# 佛山市南海区房屋建筑工程设计 常见问题汇编 (2024年)

佛山市南海区工程勘察设计咨询协会 组织编写

指导单位：佛山市南海区住房和城乡建设和水务局

2024 年，除上述常规工作外，根据工程质量的实际情况，本次修编增加：设计说明与设计图纸深度不一致的专题。

图2 建筑基地只有一条道路与城市（镇区）道路相连接示意

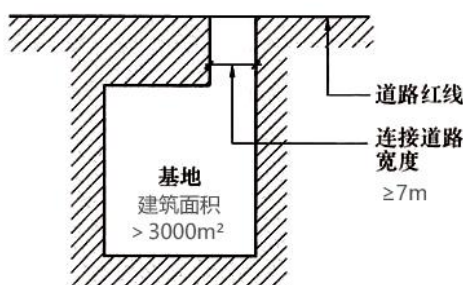
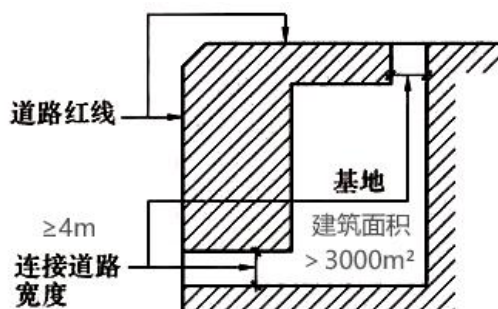
**【原因分析】**违反《民用建筑设计统一标准》第 4.2.1 条第 2 款关于建筑面积大于 3000 m<sup>2</sup>时基地与城市道路间连接道路的规定。

**【处理措施】**当建筑基地内建筑面积大于 3000 m<sup>2</sup>，且只有一条连接道路与城市道路连接时，其宽度不应小于 7.0m；当有两条或两条以上连接道路时，单条连接道路宽度不应小于 4.0m。

图6 建筑基地在城市主干路交叉口开口位置示意

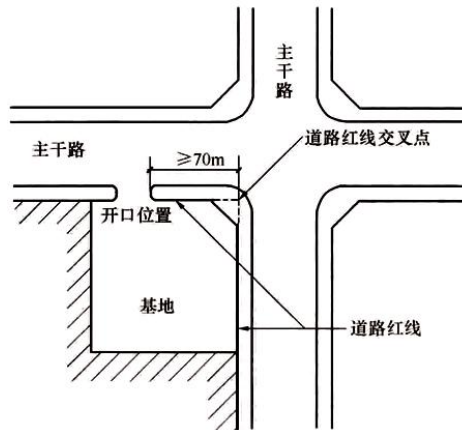
**问题 2：建筑基地机动车出入口位置距城市主干道交叉口距离不满足要求。**

**【处理措施】**建筑基地机动车出入口位置，除符合所在地控制性详细规划，还应满足下列规定：

- ①距城市主干路交叉口（自道路红线交叉点起沿线）距离不应小于 70.0m；
- ②距人行横道、人行天桥、人行地道（包括引道、引桥）的最近边缘线不应小于 5.0m；
- ③距地铁出入口、公共交通站台边缘不应小于 15.0m；
- ④距公园、学校及有儿童、老年人、残疾人使用建筑的出入口最近边缘不应小于 20.0m。

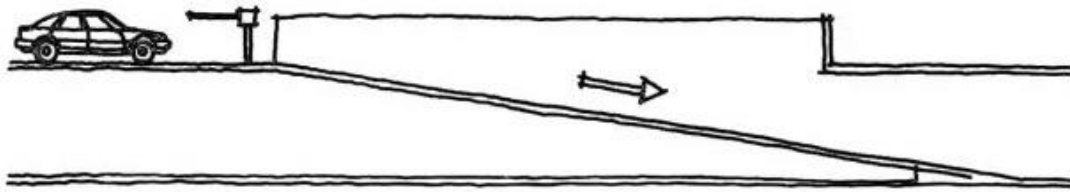
**问题 14：车库基地出入口宽度、基地内部道路以及停车库出入口宽度不匹配。**

【原因分析】违反《车库建筑设计规范》第 3.1.6 条第 3 款、第 3.2.5 条关于车库基地出入口宽度、通行顺畅的规定。

【处理措施】基地主要出入口的宽度不应小于 4m，并应保证出入口与内部通道衔接的顺畅。一般车库总平面基地出入口宽度应和与之连接的基地内通道宽度取得一致，单向行驶的机动车道宽度不应小于 4m，双向行驶的小型车道不应小于 6m，双向行驶的中型车以上车道不应小于 7m；妥善处理基地口部宽度与内部通道宽度衔接关系，避免车库基地主要出入口口部 宽度突然收窄，造成出口处交通不畅。

图 1-1 挡土墙和护坡与建筑物间距离

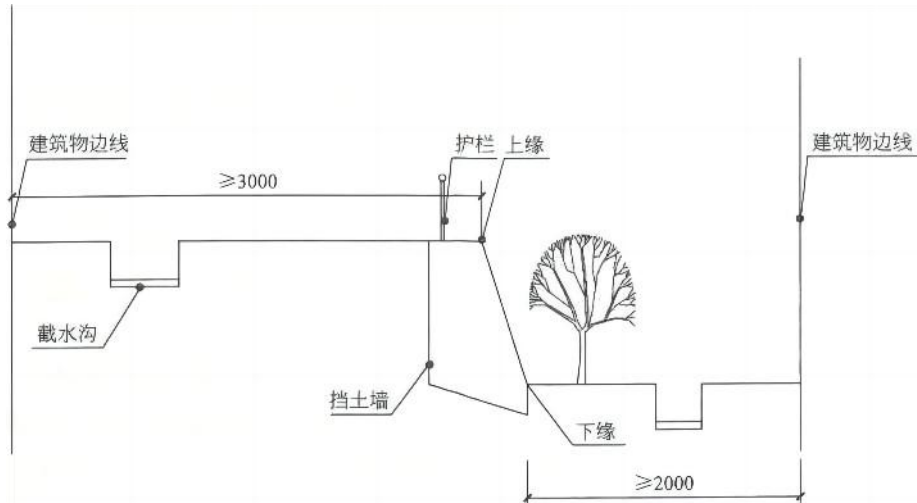
【原因分析】违反《城乡建设用地竖向规划规范》第 4.0.7 条关于挡土墙和护坡与建筑物间距离的规定，属于违反强制性条文要求。

【处理措施】高度大于 2m 的挡土墙和护坡，其上缘与建筑物的水平净距不应小于 3m，下缘与建筑物的水平净距不应小于 2m，高度大于 3m 的挡土墙与建筑物的水平净距还应满足日照标准要求，见图 1-1

图3-5 坐式便器及安全抓杆

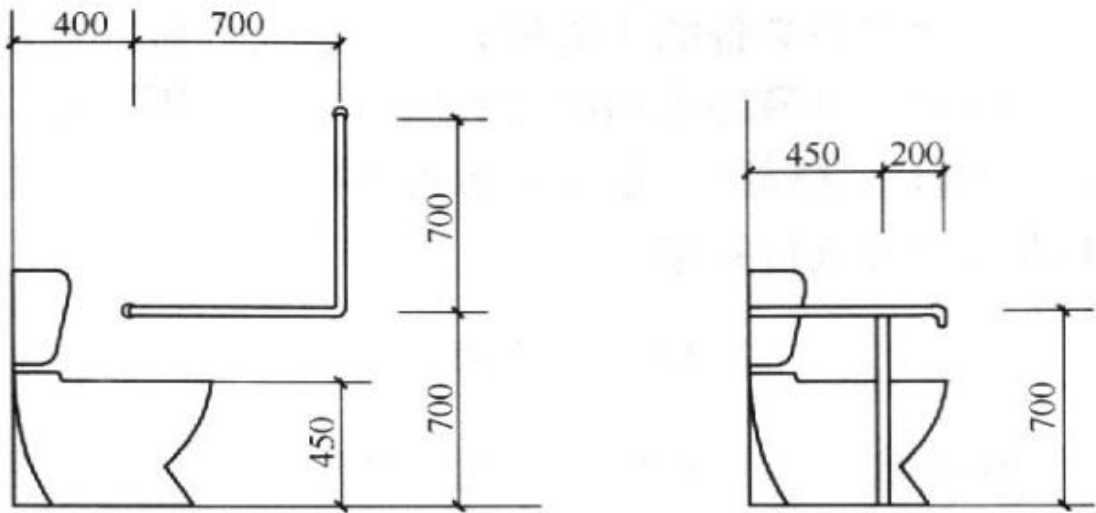
【原因分析】违反《无障碍设计规范》条文说明 3.9.1 条第 3 款：在坐便器的两侧安装安全抓杆(图 3—5)，供乘轮椅者从轮椅上转移到坐便器上以及拄拐杖者在起立时使用。

【处理措施】安装在墙壁上的水平抓杆长度为 700mm，安装在另一侧的水平抓杆一般为 T 形，这种 T 形水平抓杆的长度 550mm~600mm，可做成固定式，也可做成悬臂式可

转动的抓杆，转动的抓杆可做水平旋转 90° 和垂直旋转 90° 两种，在使用前将抓杆转到贴近墙面上，不占空间，待轮椅靠近坐便器后再将抓杆转过来，协助乘轮椅者从轮椅上转换到坐便器上。这种可旋转的水平抓杆的长度可做到 600mm~700mm。

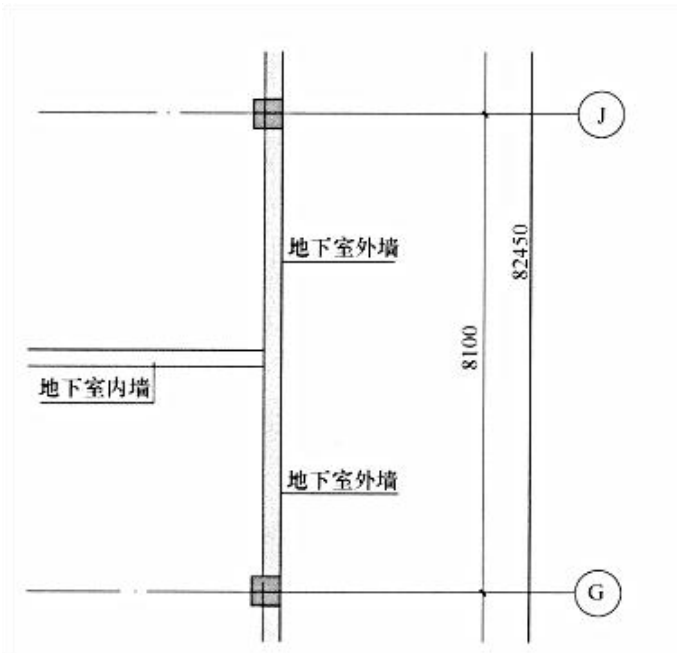
**问题 39：结构设计总说明中，注明了地下室的塔楼相关范围内外采用不同的抗震等级，但在各平面图上未明确塔楼的相关范围，无法指导施工。**

**【处理措施】**建议在相应的平面图上，标明塔楼相关范围的具体区域及其抗震等级。

图 2.3.51-1

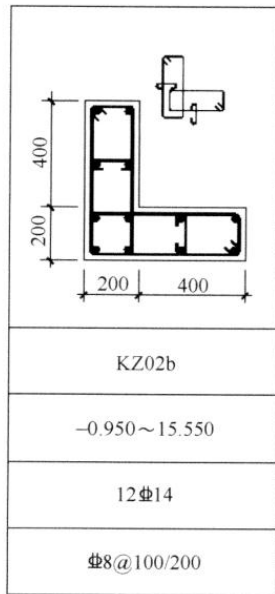
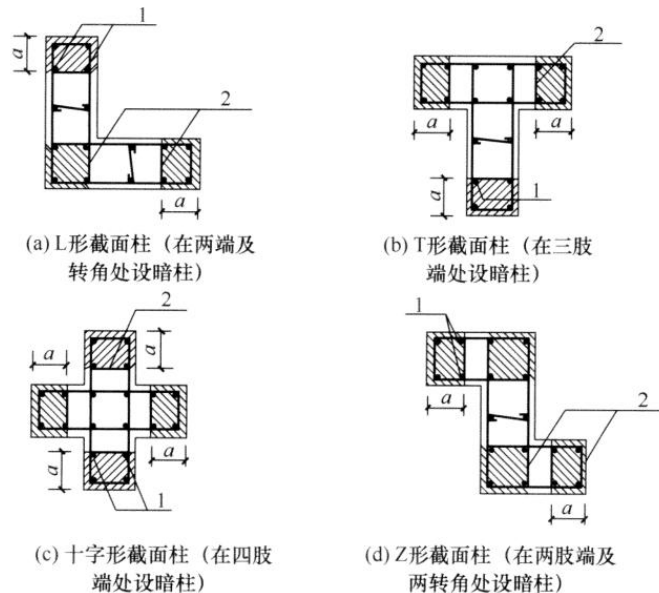
**问题 54:** 一、二级抗震等级的房屋角部异形柱以及地震区楼梯间, 异形柱肢端未按规范要求设置暗柱, 见图 2.3.51-1。

**【处理措施】** 根据《钢筋混凝土异形柱结构技术规程》JGJ 149 第 6.2.15 条设置暗柱。该条明确规定: 一、二级抗震等级的房屋角部异形柱以及地震区楼梯间, 异形柱肢端(转角处)应设置暗柱(图 2.3.51-2), 暗柱沿肢端高方向尺寸  $a$  不小于 120mm。

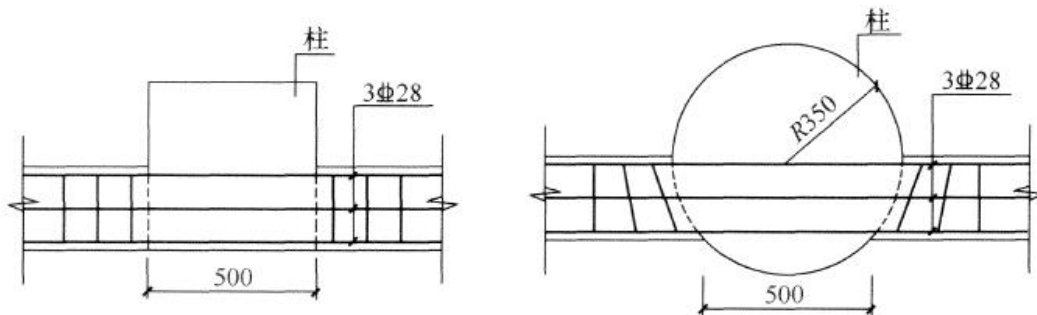
**问题 58：弧梁、水平折梁未全跨范围箍筋加密及配置梁抗扭腰筋，同时还对抗扭刚度进行折减。**

【原因分析】弧梁与水平折梁除了正常的受弯、受剪之外，还存在截面受扭的情况。设计人员忽略此情况，导致计算及钢筋配置不当。

【处理措施】对于弧梁与水平折梁，任何情况下都应箍筋全长加密及配置抗扭腰筋；软件计算时，相应梁抗扭刚度可不折减。

转角窗处楼板加固示意

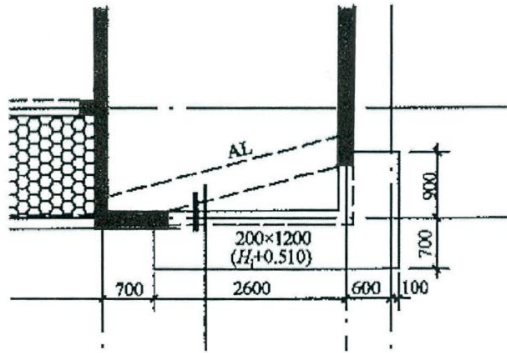
**问题 60：由于建筑功能上的需要，高层建筑开设转角窗的部位，构造与计算上需采取相应的加强措施（图中标注的数据仅为示意）。**

【原因分析】建筑为了景观或其他布置需要，在角部设置转角窗。设转角窗实际上是取消了角部的剪力墙或柱子，代之以角部折(曲)梁，削弱了结构整体抗扭刚度和抗侧力刚度，应采取必要的加强措施。

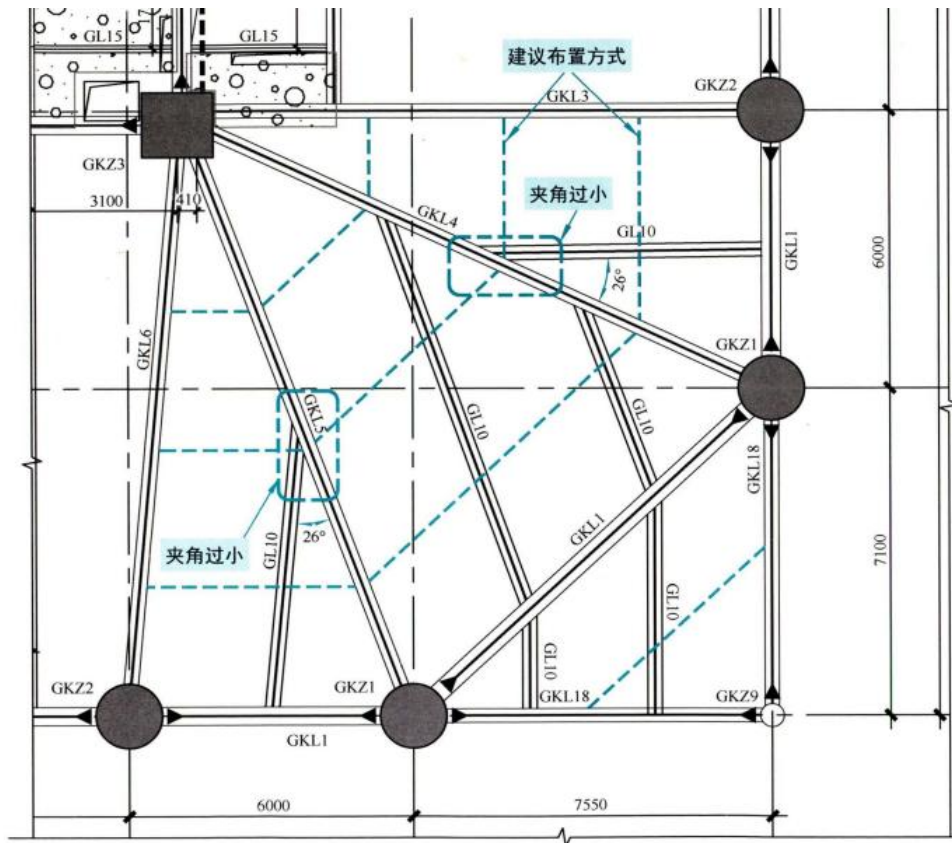
**问题 71：对于无支撑的钢框架，计算框架柱长细比时，在计算软件中勾选了“无侧移”项，钢框架柱计算长度偏于不安全。**

【处理措施】对于无侧移框架，柱的最大计算长度系数为 1.0，而对于有侧移框架，柱的计算长度系数均大于 1.0。规范中对按照无侧移计算条件的规定，详见《钢结构设计标准》GB 50017 第 8.3 条，《高层民用建筑钢结构技术规程》JGJ 99 第 7.3.2 条。对于无支撑的钢框架，计算框架柱长细比时，在计算软件中不应选择“无侧移”项。

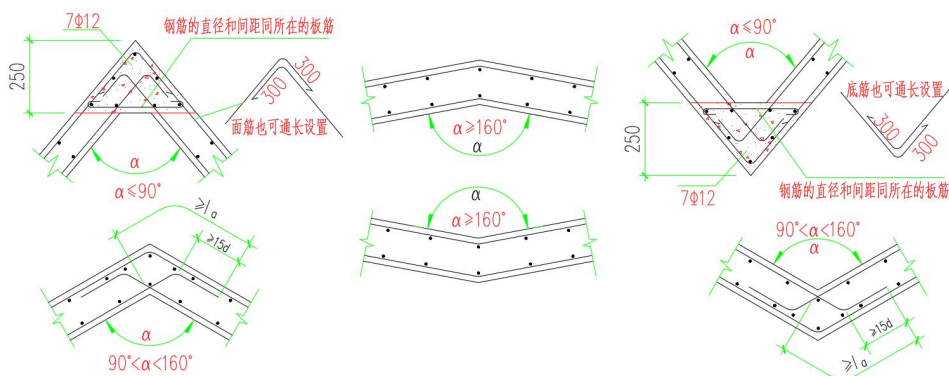
**问题 96：梁下部第 3 层钢筋水平方向的净间距仍同第 1、2 层的钢筋间距。**

【原因分析】施工图普遍采用平法表示，省略了梁截面配筋图，所以容易忽视 2 层以上钢筋水平方向的净间距问题。

【处理措施】《混凝土结构设计规范》GB 50010 第 9.2.1 条第 3 款规定，梁下部钢筋水平方向的净间距不应小于 25mm 和  $d$ ，当下部钢筋多于 2 层时，2 层以上钢筋水平方向的中距应比下面 2 层的中距增大一倍。各层钢筋之间的净间距不应小于 25mm 和  $d$ ， $d$  为钢筋的最大直径。

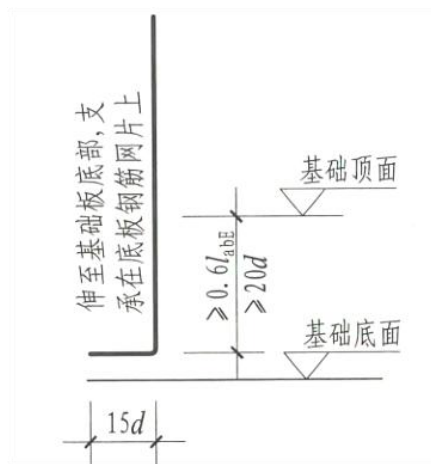
**问题 101：设置滑动支座的楼梯和参与结构整体受力的楼梯，其分布筋错误地设置在内侧；楼梯是否采用无滑动支座，结构计算模型和图纸不一致。**

**【原因分析】**作为偏心拉压构件，其分布筋应位于外侧并形成箍筋，这与将纵筋置于外侧的梯板的传统做法是不同的。计算楼梯纵筋时，需注意弯矩作用下的有效高度相应减小。

1. 梯板的配筋构造可参考图集《22G101—2》。梯板进行抗弯计算时截面有效高度的取值，注意扣除分布筋直径的数值。
2. 应明确楼梯采用何种支座形式，并在图纸增加对应做法大样图。

图 1.1 总平面图

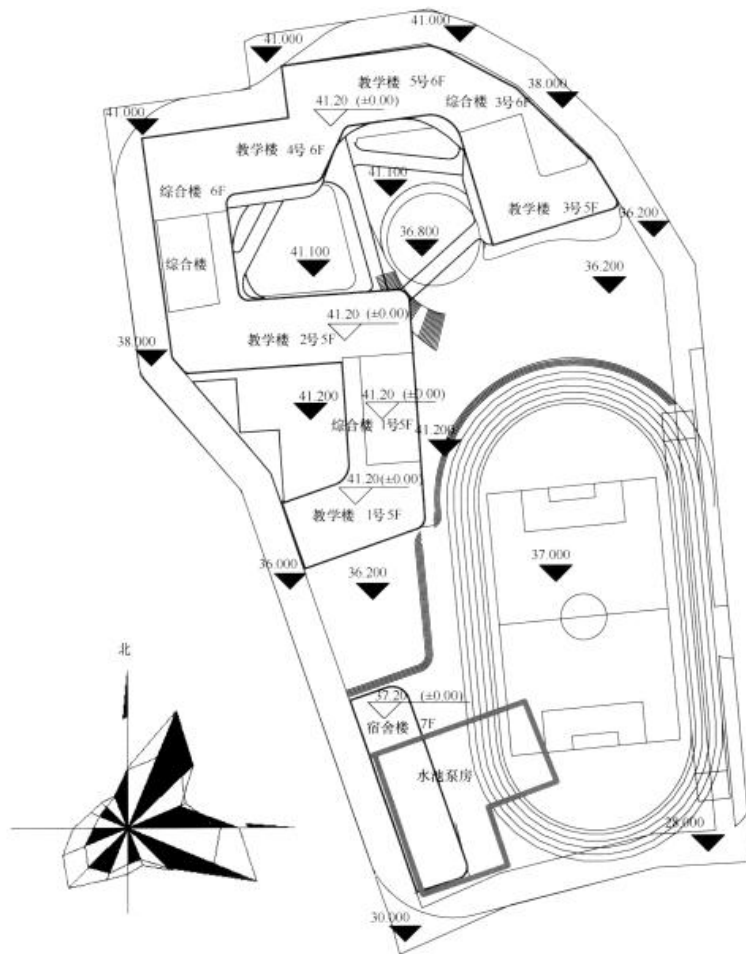
**问题 1: 给水排水总平面图漏画指北针或风玫瑰图, 未明确坐标系统及高程系统标识。**

【原因分析】违反《建筑工程设计文件编制深度规定》第 4.6.4 条规定。

【处理措施】应补充指北针或风玫瑰图, 以清楚的表达建筑物的朝向, 需明确采用的坐标系统及完善高程标识。如项目用地范围线内有设置污水处理站等设施, 应补充风玫瑰图(如图示做法)。

图 7.14-1 检查井防坠落装置平面

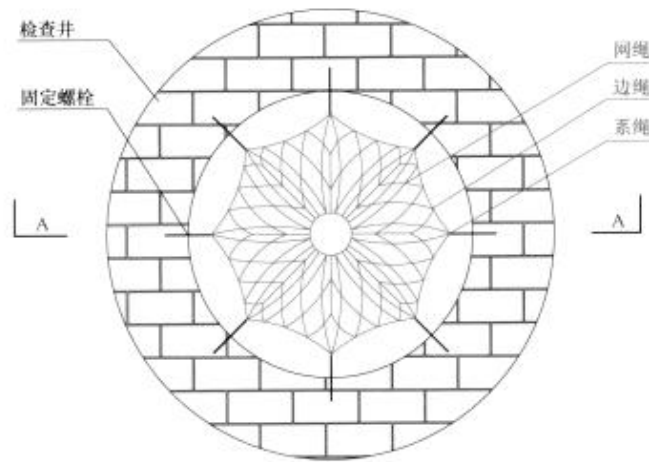
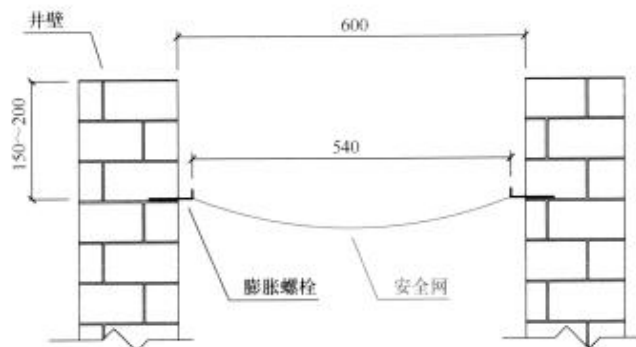
【处理措施】防坠落装置是在检查井内距地面 150~200mm 处安装一道安全平网，防止因井盖损坏或缺失时发生行人坠落事故。虽然现在多数是防盗井盖，管线维护工作也有所加强，但在暴雨时雨水反冒冲开井盖的事情仍时有发生，如 2013 年 3 月 22 日湖南长沙因暴雨积水

造成行人坠落下水道检查井下落不明事件。因此当井内径大于或等于 600mm 时，应采取防坠落措施，具体做法见图示。

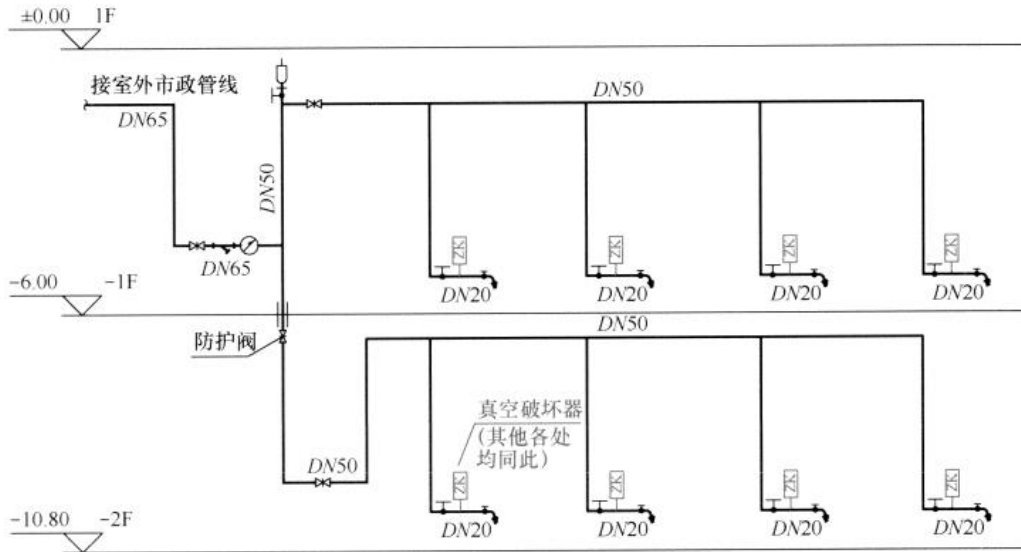
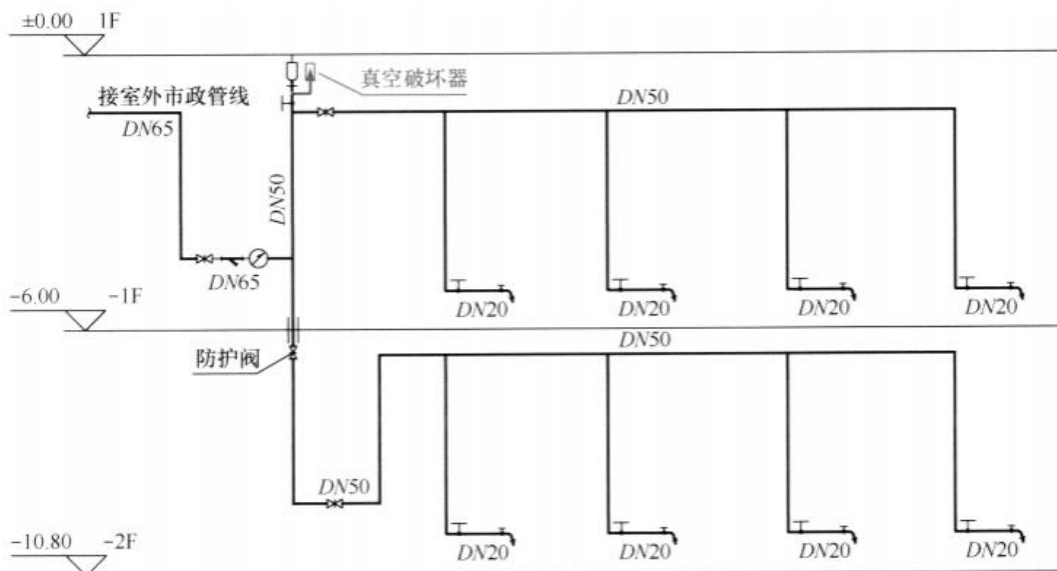
**问题 33:** 某项目地下车库采用市政供水，设置了多个冲洗水嘴，每个冲洗水嘴自带真空破坏器，自带真空破坏器设置过多，增加造价，见图下图。

**【原因分析】**《建筑给水排水设计标准》GB 50015 第 3.3.10 条规定：“出口接软管的冲洗水嘴（阀）、补水水嘴与给水管连接处”，应在用水管道上设置真空破坏器等防回流污染设施。

本项目设置了带真空破坏器的冲洗水嘴，但数量过多，可优化设计。

**【处理措施】**车库冲洗、绿化浇洒等给水系统，水源采用市政供水时，宜自成系统并设置独立水表计量，在系统的顶端设置一个真空破坏器即可节省造价、简化设计，见下图。

图 4.1.25-2 环形通风管示意图 1

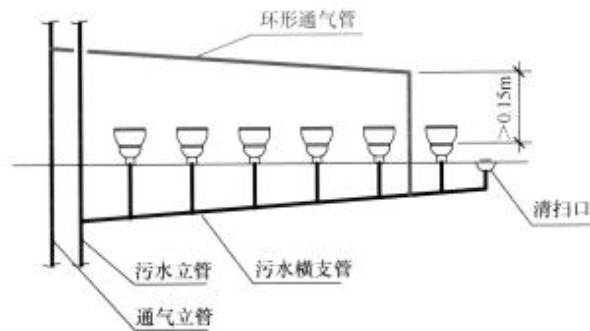
【原因分析】违反《建筑给水排水设计标准》GB 50015 第 4.7.3 条关于设置环形通气管的规定。

【处理措施】连接 6 个及 6 个以上大便器的污水横支管、连接 4 个及以上卫生器具且长度大于 12m 的排水横支管、设有器具通气管和特殊单立管偏置时应设置环形通气管，做法见图示。

图 4.2.7 屋面雨水溢流的三种处理方式

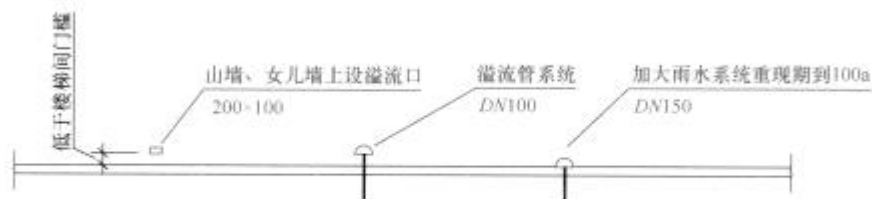
【原因分析】违反《建筑给水排水设计标准》GB 50015 第 5.1.1 条关于屋面雨水排水系统应迅速、及时地将屋面雨水排至室外雨水管渠或地面的规定，违反第 5.2.5 条关于建筑屋面雨水排水工程应设置溢流设施的规定。

【处理措施】超设计重现期的雨水，应设置溢流设施排放。按《建筑给水排水设计标准》GB 50015 第 5.2.5 条规定：一般建筑的重力流屋面雨水排水工程与溢流设施的总排水能力不应小于 10 年重现期的雨水量，重要公共建筑、高层建筑的屋面雨水排水工程与溢流设施的总排水能力不应小于 50 年重现期的雨水量。当屋面无外檐天沟或无直接散水条件且采用溢流管道系统时总排水能力不应小于 100 年重现期的雨水量。在保证屋面结构安全和行人安全的前提下，可设置溢流口等设施。最高溢流水位应低于建筑屋面允许的最大积水水深。溢流口以下的水深荷载应提供给结构专业人员计入屋面荷载。溢流口的设计计算应满足《建筑屋面雨水排水系统技术规程》CJJ 142 第 4.3 条的要求，具体设置见图示。

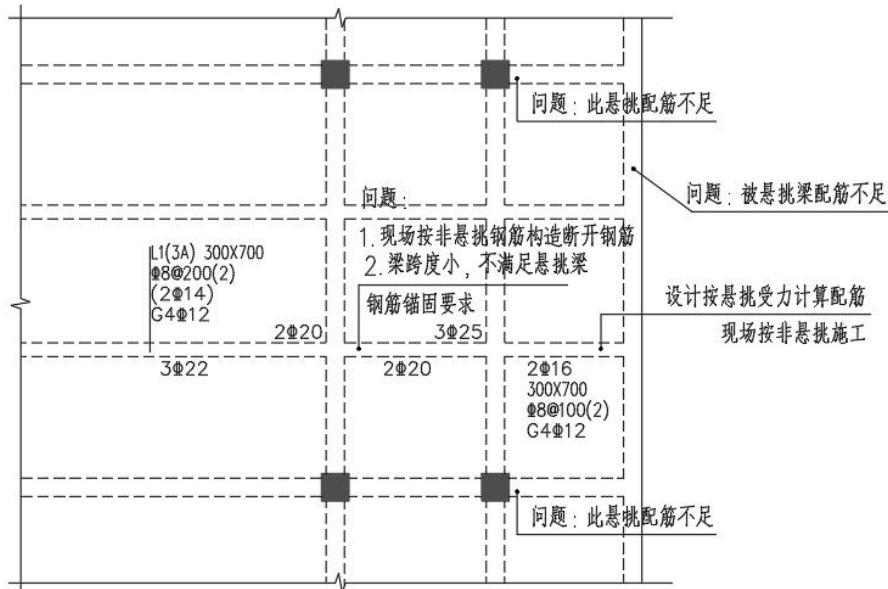
问题 10: 梯屋顶层和电梯机房层, 设置结构梁时无复核门洞高度(反坎)和电梯净高(吊钩), 导致门洞和电梯净高不满足。

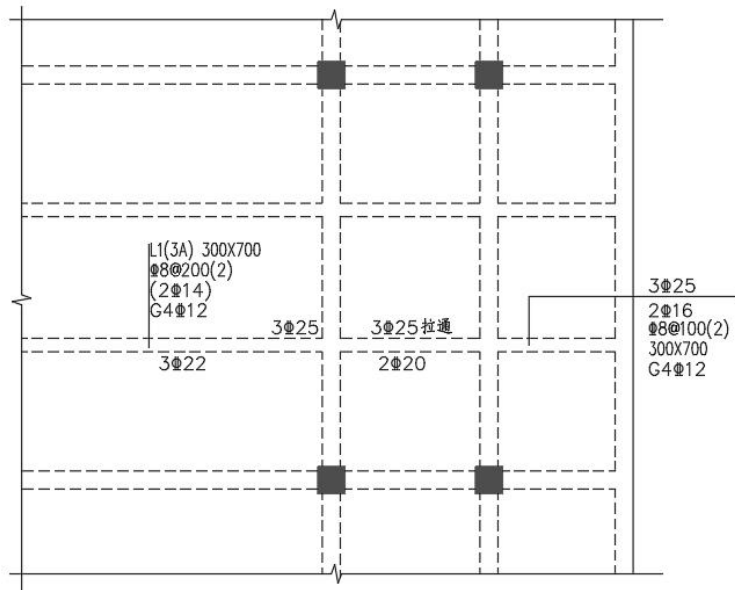
问题 11: 有些位置次梁悬挑, 现场施工按照非悬挑放置钢筋导致钢筋构造不正确和被悬挑梁配筋不足; 悬挑梁对应边跨梁跨度小不满足悬挑梁钢筋锚固长度要求。如例

悬挑位置按如下表达或在悬挑端注明悬挑；

2. 悬挑梁对应边内跨梁跨度小时，梁筋边跨应拉通，保证满足锚固要求
